VAILLANT GROUP

Изменение в деталях отвода продуктов сгорания для котлов Пантера версии 18

Информация для продавцов,
сервисных техников и монтажников

Январь 23, 2008

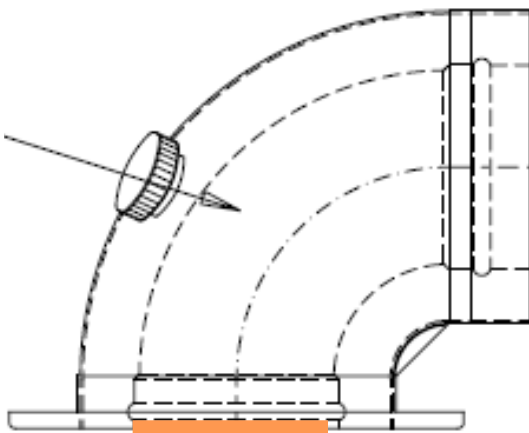
Основание изменения – другое положение выхода из вентилятора в котлах Пантера версии 18

Отвод предыдущей версии коаксиального дымохода возможно установить прямо на верхнее покрытие котла. Выход вентилятора находится выше чем верхнее покрытие и входит в этот отвод. Отвод предыдущий **невозможно использовать** к котлам версии 18!

Для котлов Пантера версии 18 необходимо использовать детали с новым номером заказа!

Новое присоединение отвода коаксиального дымохода

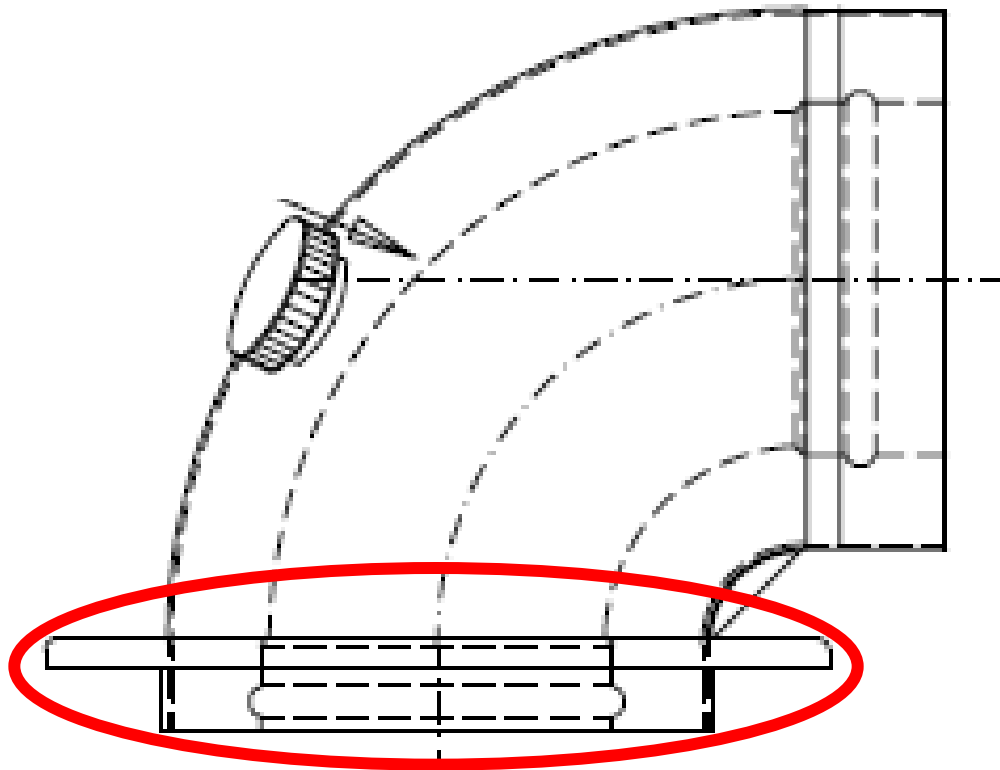
Фланец приспособлен так, что бы было возможно соединить эту деталь с выходом вентилятора, который находится заподлицо с верхним покрытием котла.

Шаг 1 – снять из горловины вентилятора диафрагму для увеличения длины

Шаг 2 – установить новый отвод
